**KLAIPĖDOS MIESTO SAVIVALDYBĖS ADMINISTRACIJOS
VIEJŠŲJŲ PIRKIMŲ KOMISIJA**

DĖL ATSAKYMŲ Į GAUTUS KLAUSIMUS PATEIKIMO

Vadovaudamiesi Šilutės plento atkarpos nuo Debrečno g. iki Smiltelės g. (abi gatvės juostos) ir nuo Smiltelės g. iki Jūrininkų pr. (vakarinė atšaka) paprastojo remonto darbų su aprašo parengimu pirkimo supaprastinto atviro konkurso būdu (CVP IS ID 3351780) sąlygų aprašo 56 p., atsakome į gautus klausimus:

Pridedame papildomą schemą:

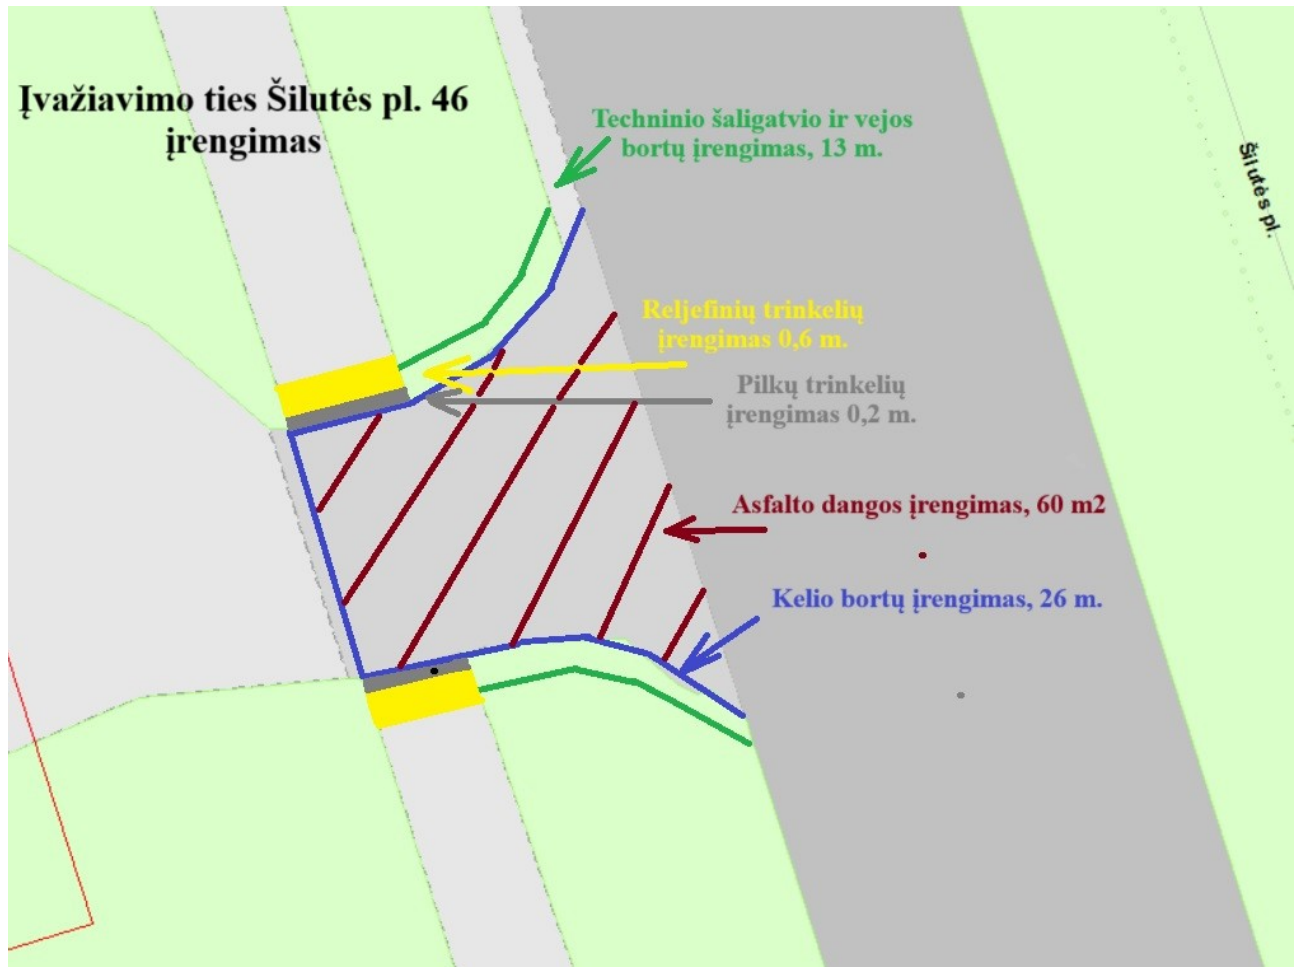
Prašome patikslinti pateikto žiniaraščio 17 punktą.

1.1. Ar gerai suprantame, kad reikia nusimatyti: 60 m² asfalto dangos su pagrindais įrengimą, iš abiejų, esančių šaligatvių pusių, vedimo paviršių 3x0,6 m ir pilkų trinkelį dangą 3x 0,2 m.

1.2. Ar šioje nuovažoje yra asfalto danga, kurią reiks nufrezuoti?

1.3. Prašome patikslinti techninio šaligatvio įrengimą (0,5 m trinkelės + vejų bortai); kelio bortai. Kas yra 0,5 m? Ar tai trinkelio įrengimo ilgis, plotis? Patikslinkite techninio šaligatvio įrengimo vietą, plotą šioje. Ar techninio šaligatvio darbai nėra įtraukti į 12 punktą?

1.4. Ar gerai suprantame, kad bus įrengiami tik įspėjamieji paviršiai (trinkelės su kauburėliais)?

1.5. Gatvės bortų įrengimą nusimatyti tik nuovažoje nuo gatvės iki šaligatvių? Nurodykite bortų ilgį.

6.1. Prašome nurodyti asfaltbetonio dangos storius ir pagrindų storius.

6.2. Prašome nurodyti vejos bortų ilgį.

6.3. Prašome nurodyti kelio bortų matmenis ir ilgį.

6.4. Prašome nurodyti ar trinkelėlių įrengimą vertinti su pagrindais.

1.1. Taip.

1.2. Esama danga – asfalto likučiai, dalis žvyro / skaldos.

1.3. 0,5 m – tai trinkelio įrengimo plotis (standartinis techninio šaligatvio plotis Šilutės pl.). Techninio šaligatvio ilgis – 13 m, vejų bortų ilgis – 13 m. Kelio bortų ilgis – 26 m.

Techninio šaligatvio įrengimo vieta – įvažiavimo kelias ties Šilutės pl. 46, koord: 55.684768, 21.183864, 60 m² asfalto dangos įrengimas, su pagrindais.

Techninio šaligatvio darbai nėra įtraukti į 12 punktą.

1.4. Taip. Reljefinės trinkelės įrengiamos pėsčiųjų take prieš važiuojamąją dalį iš abiejų pusių, įrengiant ties bordiūru 20 cm pločio pilkas trinkelės + 60 cm pločio geltonas reljefinės trinkelės.

1.5. Kelio bortų ilgis – 26 m.

6.1. Asfalto pagrindo sluoksnis iš mišinio AC 16 PD – 8 cm; Dolomitinė skalda, frakcija 0-56, 20 cm storio, sutankinimas $Ev2 \geq 120$ MPa; Apsauginis šalčiui atsparus sluoksnis ≥ 32 cm; sutankinimas $Ev2 \geq 80$ MPa; $k \geq 1,5 \cdot 10^{-5}$ m/s; žemė ≥ 45 MPa.

6.2. 13 m.

6.3. 26 m. Matmenys: Matmenys: 1000x150x300.

6.4. Taip.

Taip pat prašome žiūrėti prie atsakymo į klausimą Nr. 1 pridėtą schemą.
